**Всемирный форум для согласования правил
в области транспортных средств**

**Рабочая группа по вопросам торможения
и ходовой части**

Глобальные технические правила № 3

Предложение по поправкам к глобальным техническим правилам № 3 (тормозные системы мотоциклов)

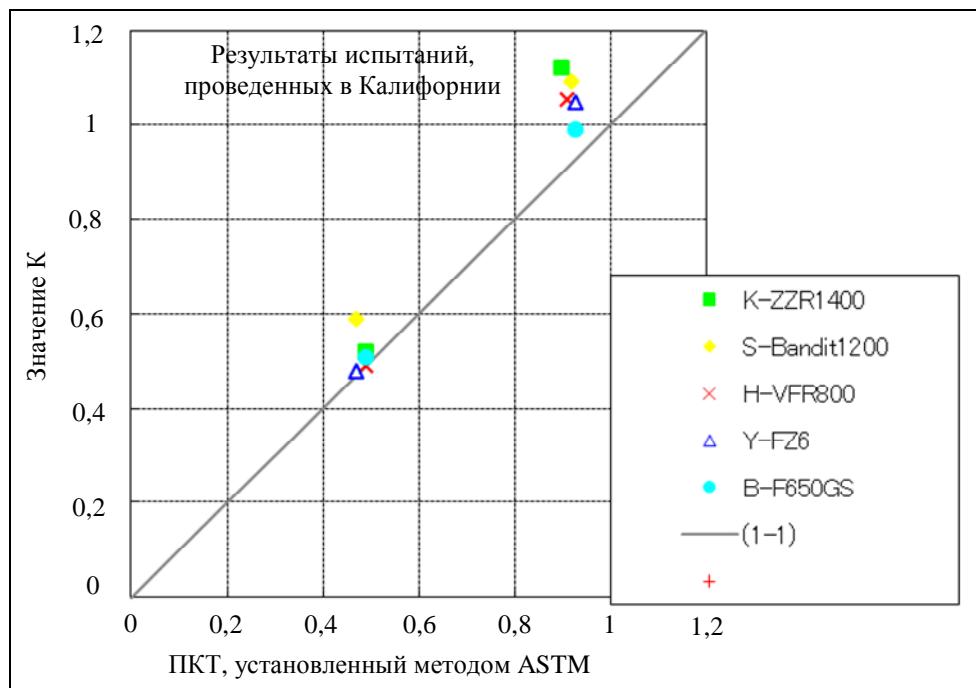
- с) В контексте обсуждения ГТП № 3 в Калифорнии было проведено сопоставительное испытание K-метода и метода ASTM. Результаты этого испытания приведены на графике ниже.

Значения ПКТ были рассчитаны К-методом для одной и той же испытательной трассы, и были сделаны следующие выводы:

- измеренные величины ПКТ в случае разных мотоциклов (шин) различаются;
- такую степень разброса следует считать допустимой.

Было установлено, что даже на одной и той же испытательной трассе значения ПКТ для каждого мотоцикла различаются. Была отмечена целесообразность измерения ПКТ испытательной трассы с использованием одного и того же мотоцикла для поддержания одинаковых условий испытания трассы на определение ПКТ.

Предложение МАЗМ включает условие, в соответствии с которым при выборе мотоцикла следует подтверждать степень корреляции К-метода и метода ASTM применительно к этому мотоциклу. МАЗМ считает, что мотоцикл с той же степенью корреляции, которая была выявлена в ходе испытаний в Калифорнии, может использоваться в качестве репрезентативного транспортного средства для измерения ПКТ трассы.

Примечание: При проведении испытания для измерения ПКТ методом b) может допускаться использование репрезентативного транспортного средства, если для него был установлен тот же номинальный ПКТ при наибольшем и наименьшем значениях μ , что и в предыдущем испытании методом a).

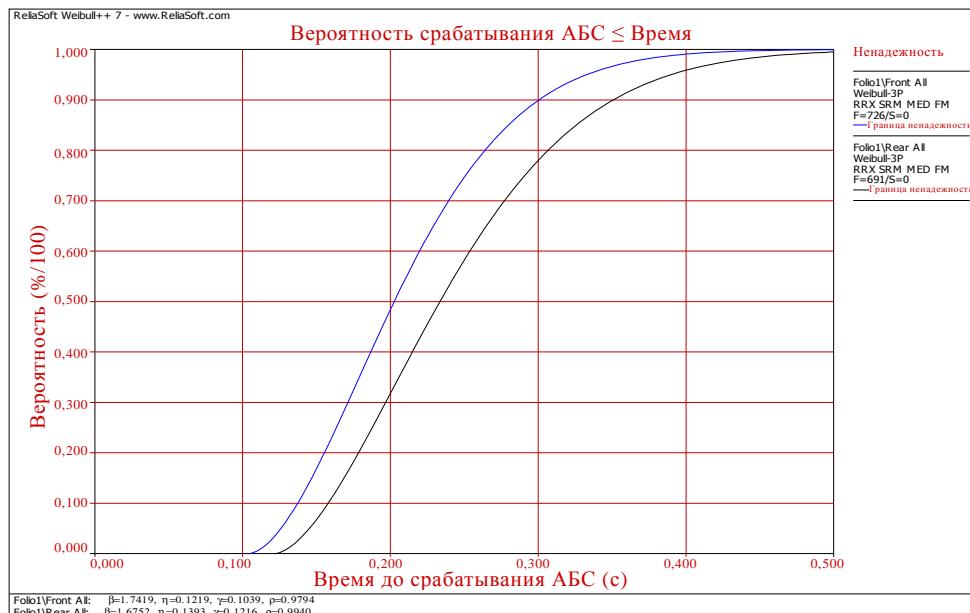
В ходе проведения испытаний было отмечено, что в результате приложения тормозного усилия, указанного в пункте 4.9.5.1, значительное число испытаний может иметь неудовлетворительный исход. На нижеприведенном графике видно, что при нижнем граничном значении, составляющем 0,2 секунды, доля отрицательных результатов составляет 30–50%.

При снижении нижнего предела до 0,1 секунды доля испытаний с отрицательным результатом уменьшается практически до нуля. Допущение снижения нижнего предела ведет к ужесточению правил из-за охвата большего диапазона интенсивности применения тормозов и к исключению ограничительных условий проведения испытаний.

Тормозное усилие должно прилагаться в течение **0,1–0,5 секунды**".
